リサイクル燃料備蓄センター
使用済燃料貯蔵事業変更許可申請書
変更前後比較表

令和4年12月
リサイクル燃料貯蔵株式会社

使用済燃料貯蔵事業変更許可申請書 前後比較表

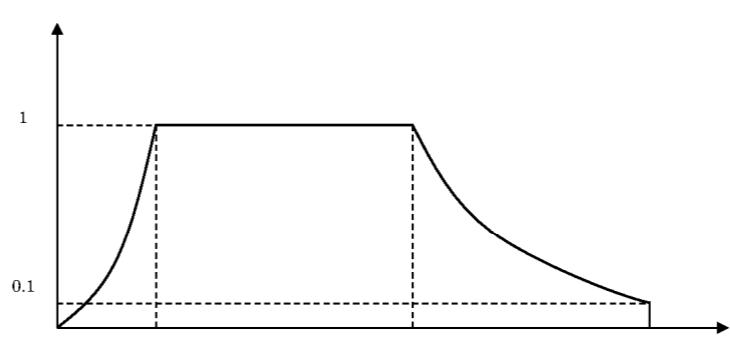
事業変更許可申請書 (R2.11 許可)	事業変更許可申請書 (R4.12 補正)	備 考
<p>事業変更許可申請書 (R2.11 許可)</p>  <p>第 5.6-31 図(1) 加藤他 (2004) による応答スペクトル (水平方向)</p>	(削除)	<p>加藤他 (2004)⁽⁷⁸⁾による応答スペクトル (水平方向) の削除</p>

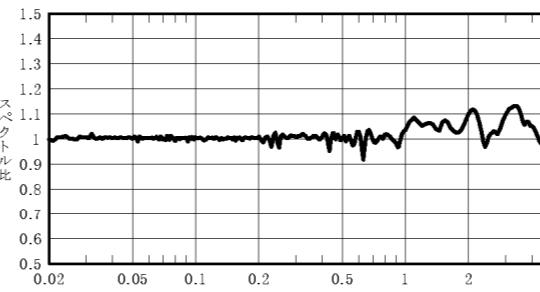
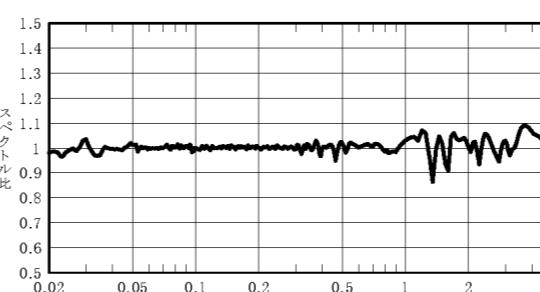
事業変更許可申請書 (R2.11 許可)	事業変更許可申請書 (R4.12 補正)	備考
<p>事業変更許可申請書 (R2.11 許可)</p> <p>— 加藤他 (2004) ($V_p=2.0\text{km/s}$) - - - 加藤他 (2004) ($V_p=4.2\text{km/s}$)</p> <p>第 5.6-31 図(2) 加藤他 (2004) による応答スペクトル (鉛直方向)</p>	<p>事業変更許可申請書 (R4.12 補正)</p> <p>(削除)</p>	<p>加藤他 (2004)⁽⁷⁸⁾による応答スペクトル (鉛直方向) の削除</p>

第 5.6-34 図(1) 標準応答スペクトルを考慮した地震動の
応答スペクトル (水平方向)

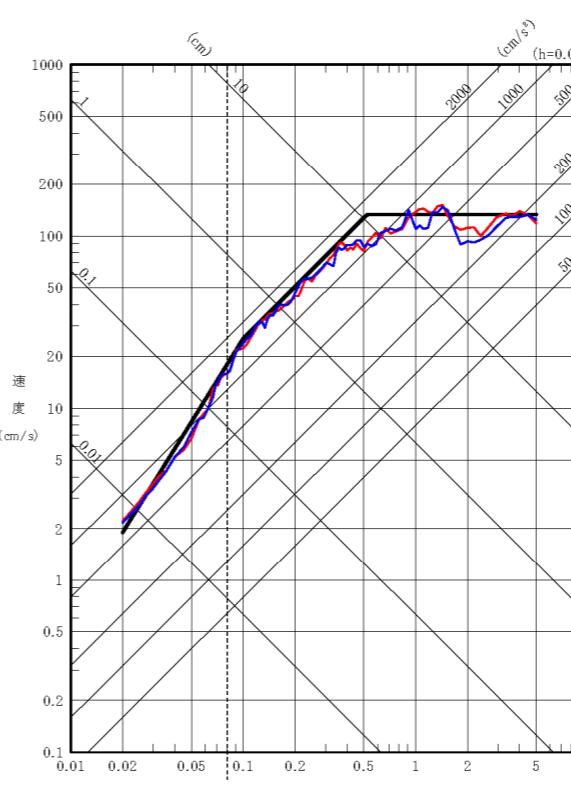
事業変更許可申請書 (R2.11 訸可)	事業変更許可申請書 (R4.12 補正)	備 考
—	<p>標準応答スペクトルを考慮した地震動</p> <p>速度 (cm/s)</p> <p>周 期 (s)</p> <p>(cm/s) (h=0.05)</p>	標準応答スペクトルを考慮した地震動の応答 スペクトル (水平方向) の追加

第 5.6-34 図(2) 標準応答スペクトルを考慮した地震動の
応答スペクトル（鉛直方向）

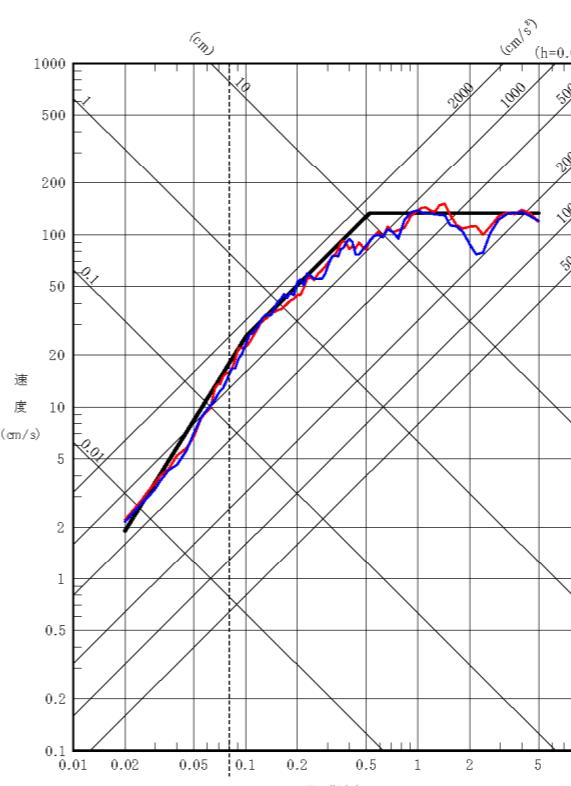
事業変更許可申請書 (R2.11 訸可)	事業変更許可申請書 (R4.12 補正)	備 考
—		標準応答スペクトルを考慮した地震動の応答 スペクトル（鉛直方向）の追加

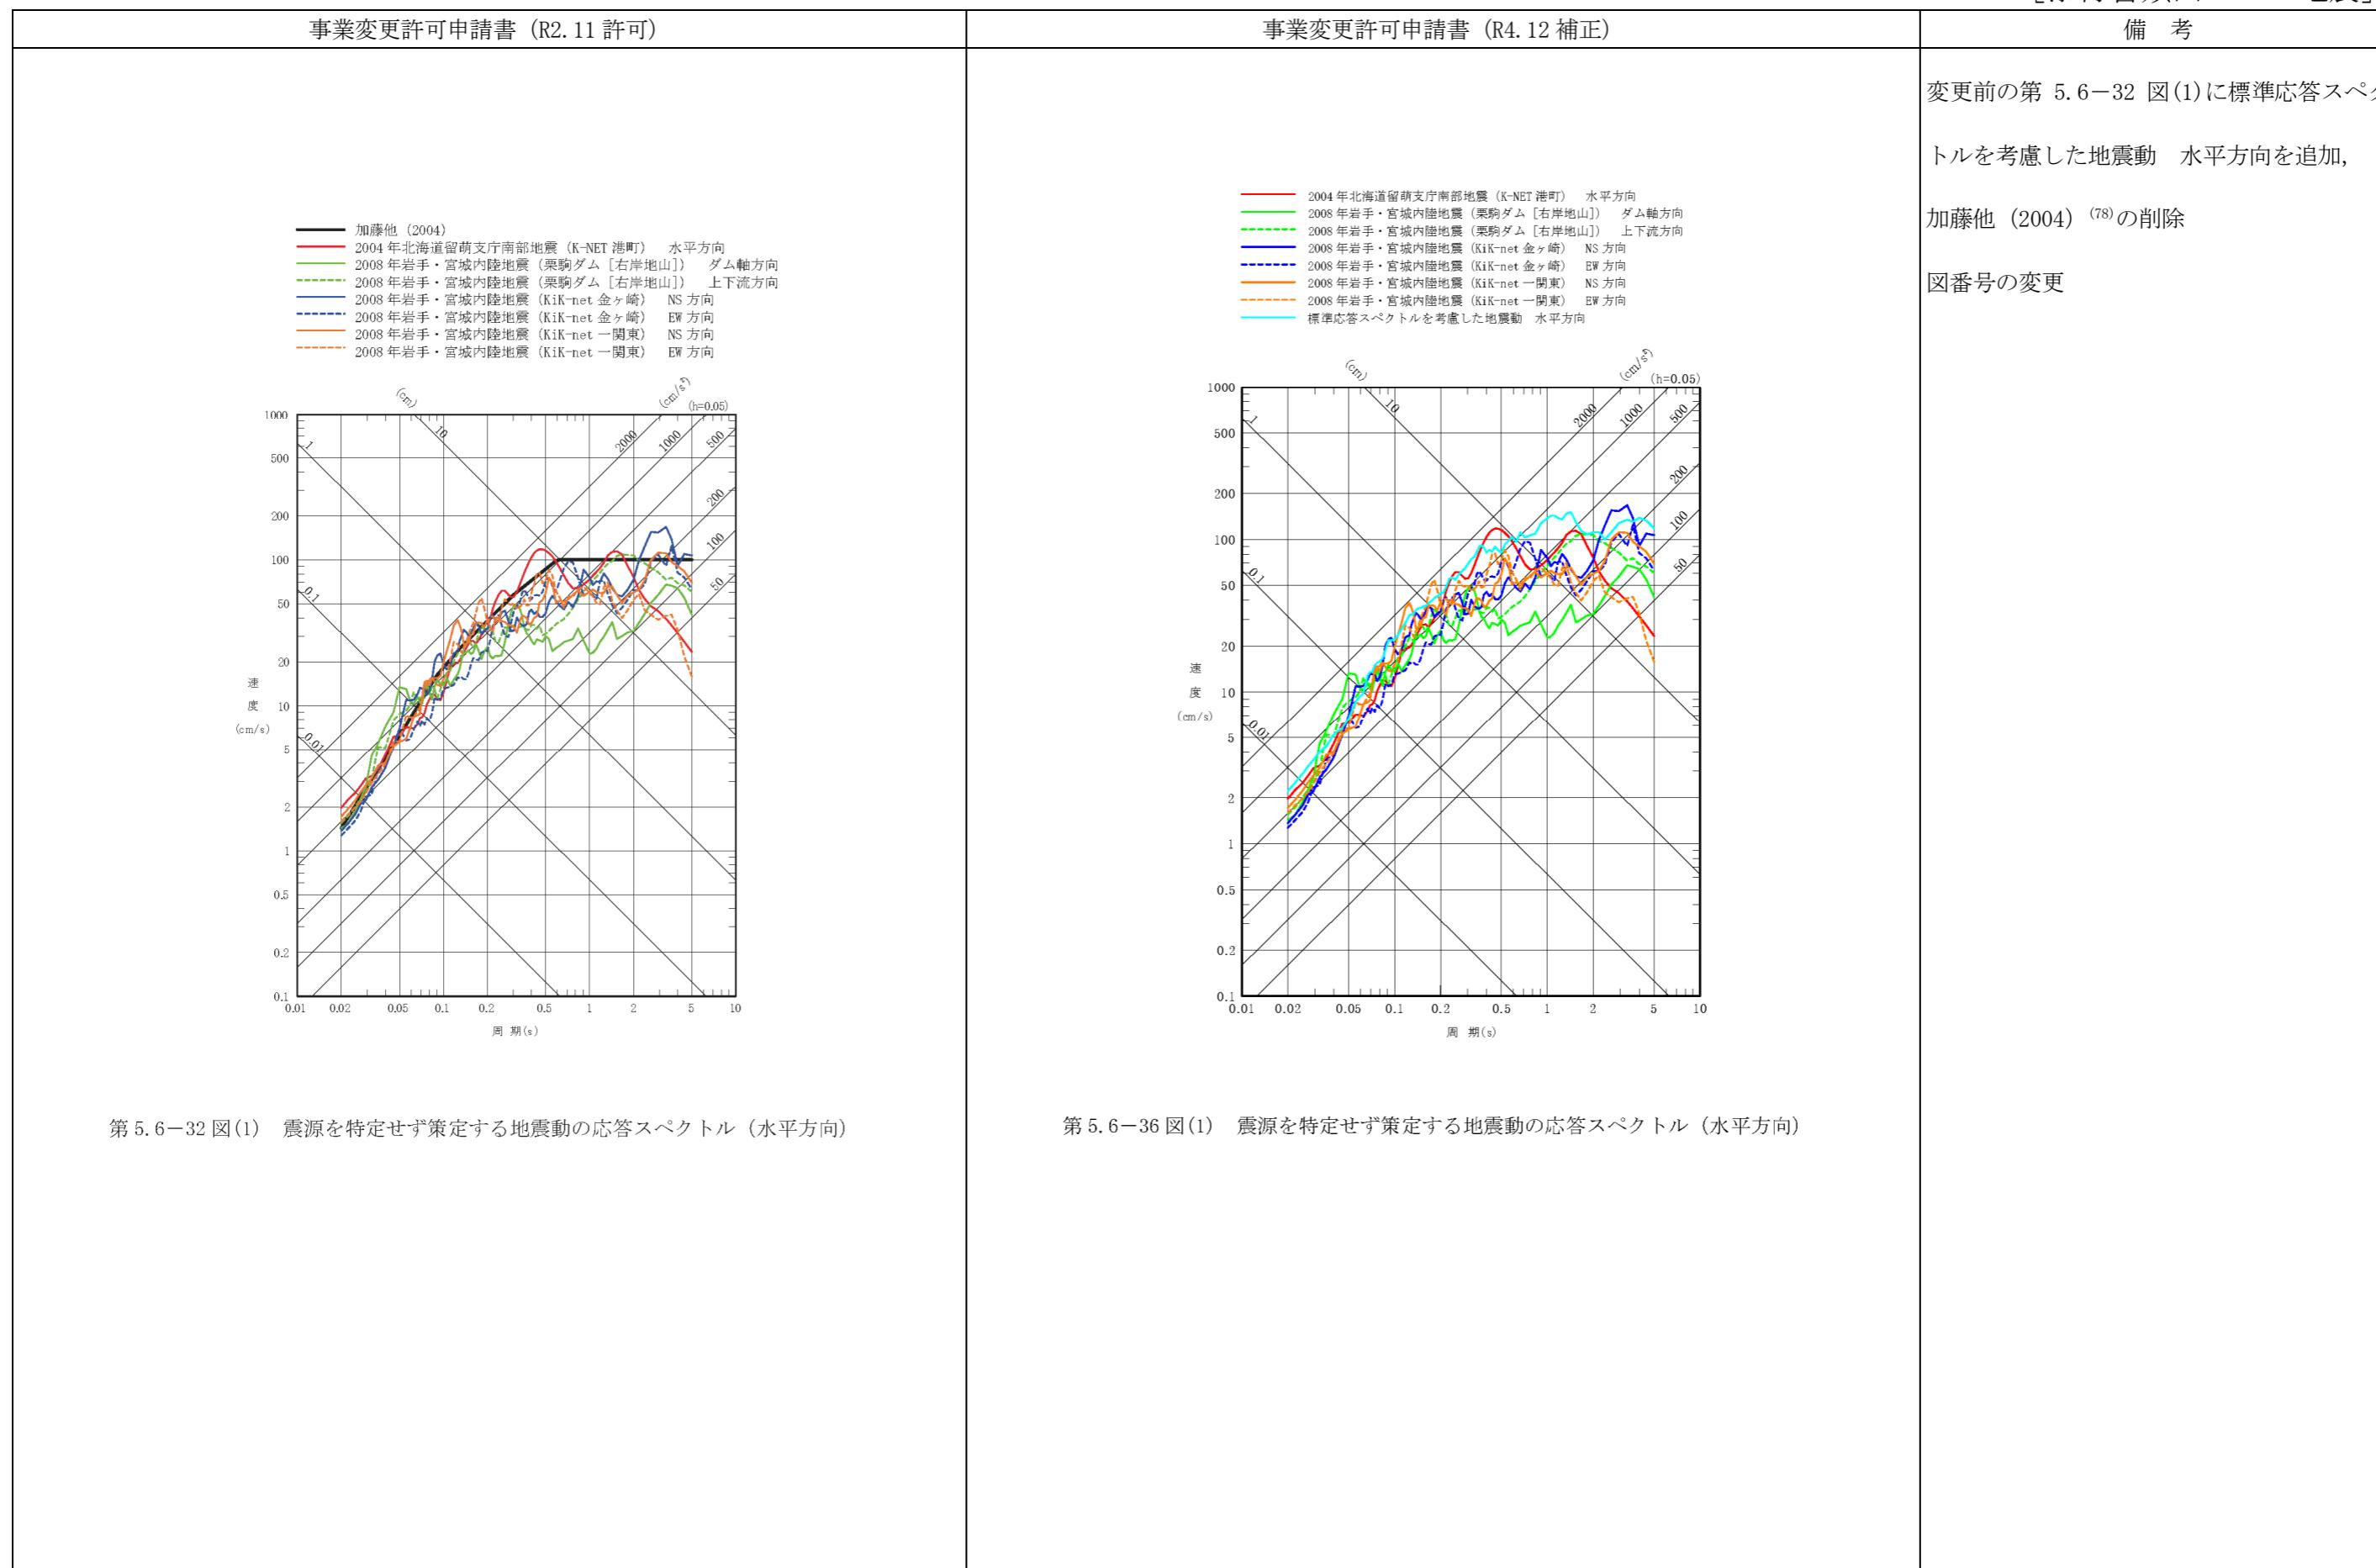
事業変更許可申請書 (R2.11 許可)	事業変更許可申請書 (R4.12 補正)	備 考
—	<p>■ 基準地震動 Ss AV ■ 一様乱数位相を用いた模擬地震波 ■ 実観測記録の位相を用いた模擬地震波</p>  <p>(金属キャスク固有周期：0.08秒（水平，1次），0.023秒（鉛直，2次）)</p> <p>第 5.6-35 図(3) 解放基盤表面における模擬地震波の応答スペクトルの比較 (UD 方向)</p>	解放基盤表面における模擬地震波の応答スペクトルの比較 (UD 方向) の追加 (複数の位相に対する検討内容の追加)

第 5.6-36 図(1) 震源を特定せず策定する地震動の応答スペクトル (水平方向)

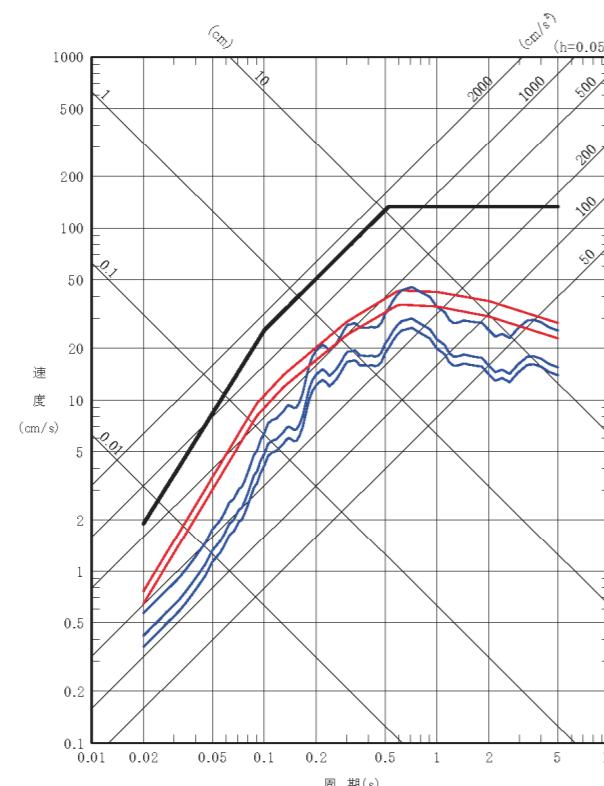
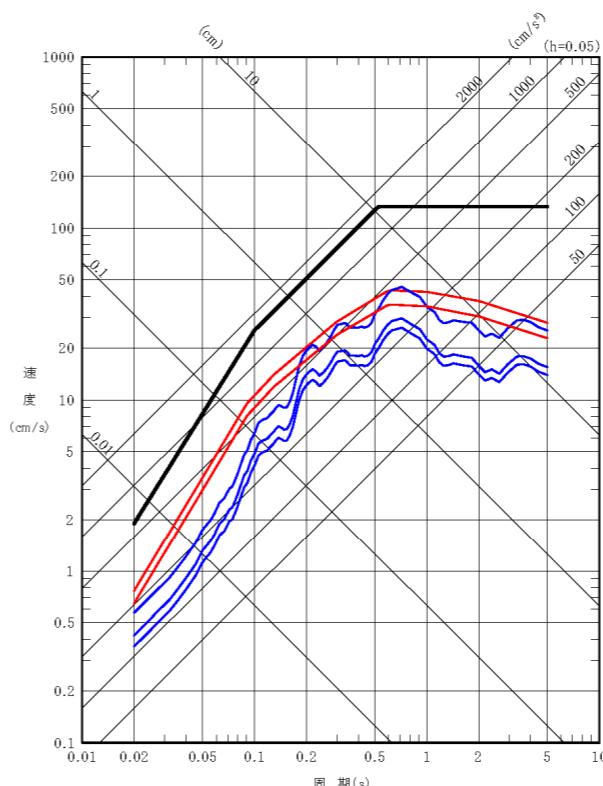
事業変更許可申請書 (R2.11 許可)	事業変更許可申請書 (R4.12 補正)	備 考
<p>事業変更許可申請書 (R2.11 許可)</p> <p>加藤他 (2004) 2004年北海道留萌支庁南部地震 (K-NET 港町) 鉛直方向 2008年岩手・宮城内陸地震 (栗駒ダム [右岸地山]) 鉛直方向 2008年岩手・宮城内陸地震 (KiK-net 金ヶ崎) UD 方向 標準応答スペクトルを考慮した地震動 鉛直方向</p> <p>第 5.6-32 図(2) 震源を特定せず策定する地震動の応答スペクトル (鉛直方向)</p>	<p>2004年北海道留萌支庁南部地震 (K-NET 港町) 鉛直方向 2008年岩手・宮城内陸地震 (栗駒ダム [右岸地山]) 鉛直方向 2008年岩手・宮城内陸地震 (KiK-net 金ヶ崎) UD 方向 標準応答スペクトルを考慮した地震動 鉛直方向</p> <p>第 5.6-36 図(2) 震源を特定せす策定する地震動の応答スペクトル (鉛直方向)</p>	<p>変更前の第 5.6-32 図(2)に標準応答スペクトルを考慮した地震動 鉛直方向を追加, 加藤他 (2004) (78) の削除 図番号の変更</p>

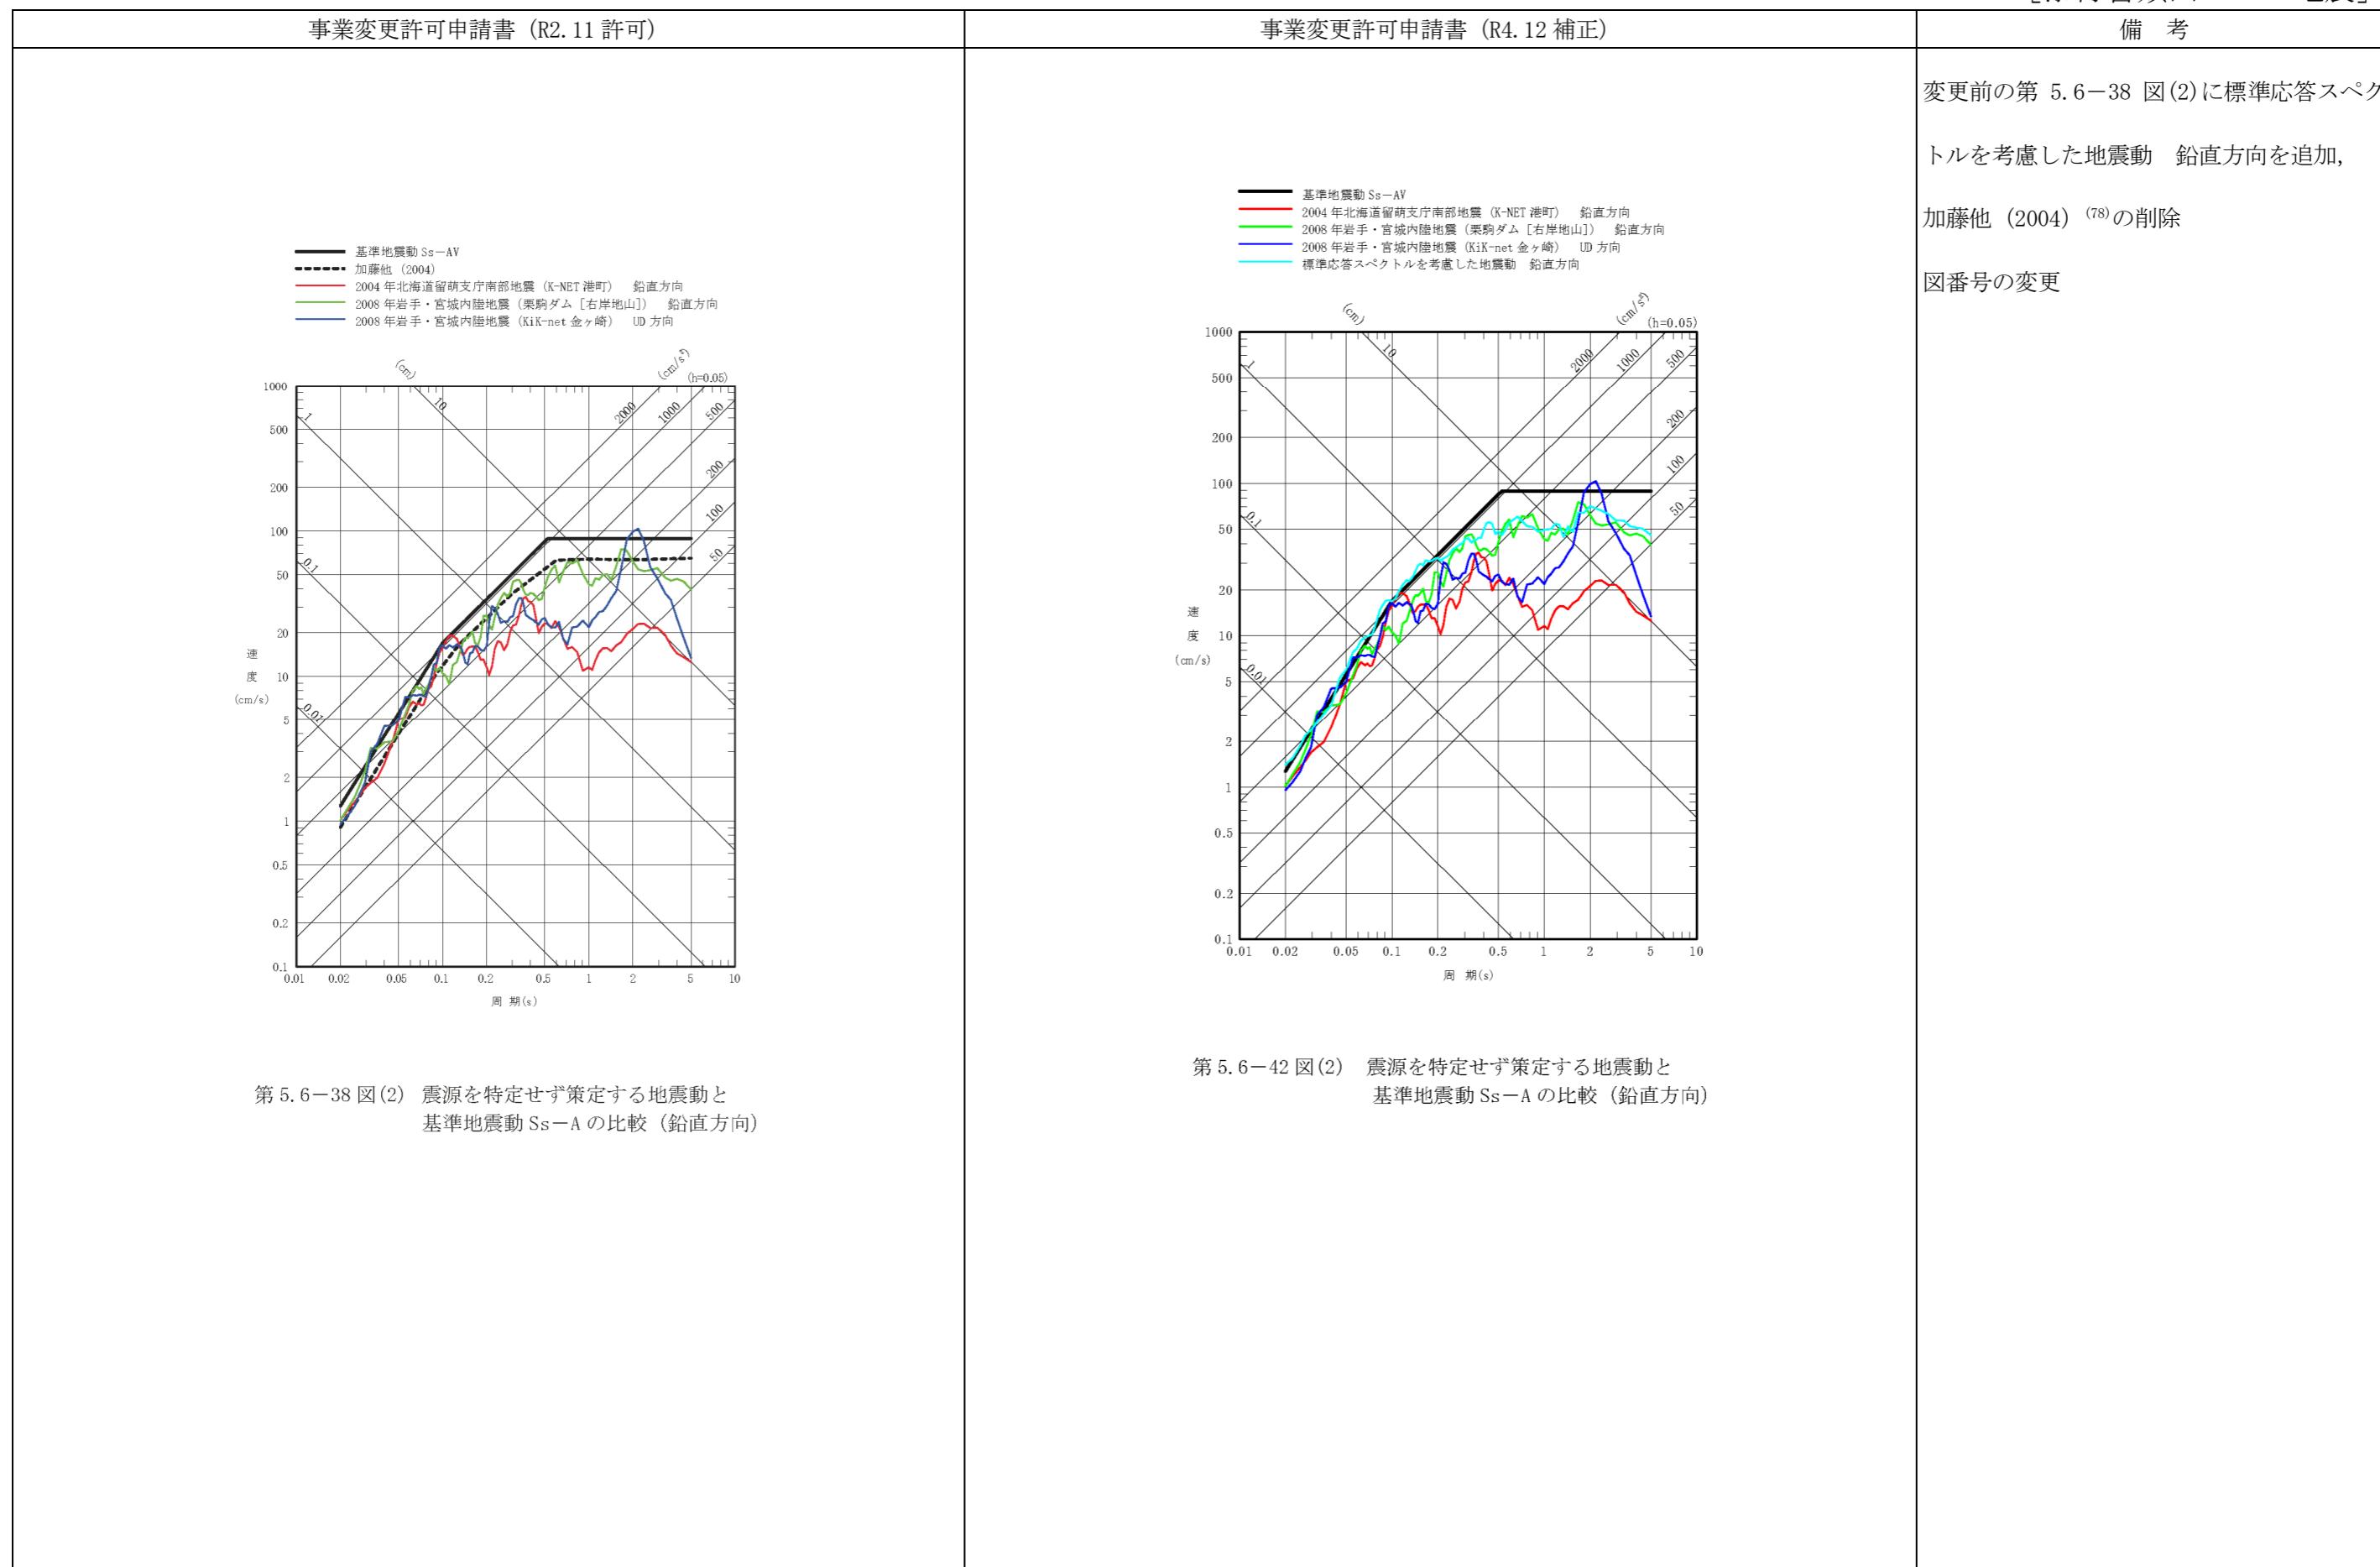
事業変更許可申請書 (R2.11 許可)	事業変更許可申請書 (R4.12 補正)	備 考
<p>事業変更許可申請書 (R2.11 許可)</p>  <p>第 5.6-38 図(1) 震源を特定せず策定する地震動と 基準地震動 Ss-A の比較 (水平方向)</p> <ul style="list-style-type: none"> — 基準地震動 Ss-AH - - - 加藤他 (2004) — 2004年北海道留萌支庁南部地震 (K-NET 港町) 水平方向 — 2008年岩手・宮城内陸地震 (栗駒ダム [右岸地山]) ダム軸方向 — 2008年岩手・宮城内陸地震 (栗駒ダム [右岸地山]) 上下流方向 — 2008年岩手・宮城内陸地震 (Kik-net 金ヶ崎) NS 方向 — 2008年岩手・宮城内陸地震 (Kik-net 金ヶ崎) EW 方向 — 2008年岩手・宮城内陸地震 (Kik-net 一関東) NS 方向 — 2008年岩手・宮城内陸地震 (Kik-net 一関東) EW 方向 	<p>事業変更許可申請書 (R4.12 補正)</p>  <p>第 5.6-42 図(1) 震源を特定せず策定する地震動と 基準地震動 Ss-A の比較 (水平方向)</p> <ul style="list-style-type: none"> — 基準地震動 Ss-AH — 2004年北海道留萌支庁南部地震 (K-NET 港町) 水平方向 — 2008年岩手・宮城内陸地震 (栗駒ダム [右岸地山]) ダム軸方向 — 2008年岩手・宮城内陸地震 (栗駒ダム [右岸地山]) 上下流方向 — 2008年岩手・宮城内陸地震 (Kik-net 金ヶ崎) NS 方向 — 2008年岩手・宮城内陸地震 (Kik-net 金ヶ崎) EW 方向 — 2008年岩手・宮城内陸地震 (Kik-net 一関東) NS 方向 — 2008年岩手・宮城内陸地震 (Kik-net 一関東) EW 方向 — 標準応答スペクトルを考慮した地震動 水平方向 	<p>変更前の第 5.6-38 図(1)に標準応答スペクトルを考慮した地震動 水平方向を追加、 加藤他 (2004)⁽⁷⁸⁾の削除 図番号の変更</p>
